## LuK Service Info Part Nr. 228 0159 10 – 280/280mm TGU6

Manufacturer: VALTRA VALMET

Model: 502, 504, 562, 602 and 604

Info: New design / Neues Design / Nouvelle conception / Nuevo diseño / Nuovo disegno / Nuovo segno

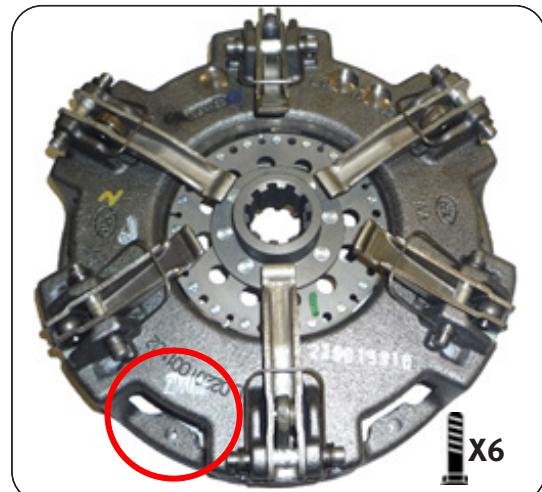
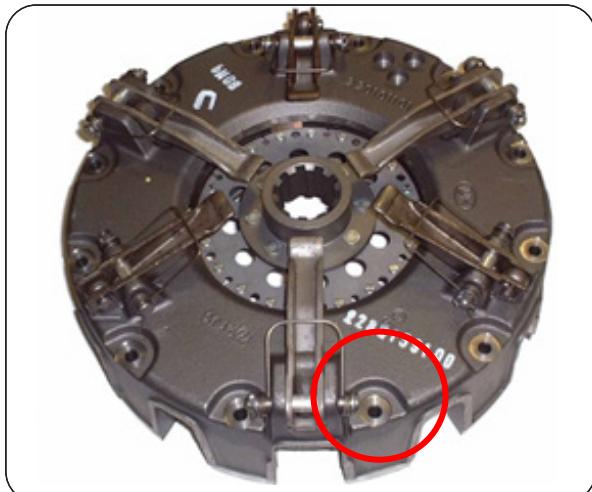
This new design utilises the latest clutch technology, using a vented housing for improved cooling and heat dispersal. Fully interchangeable with existing clutches with no modifications required to vehicle or flywheel. A new fixation bolt set 411 0164 11 6 x M8 x 1.25 x 50mm + Conical washer is supplied with new designs to accommodate the lower housing.
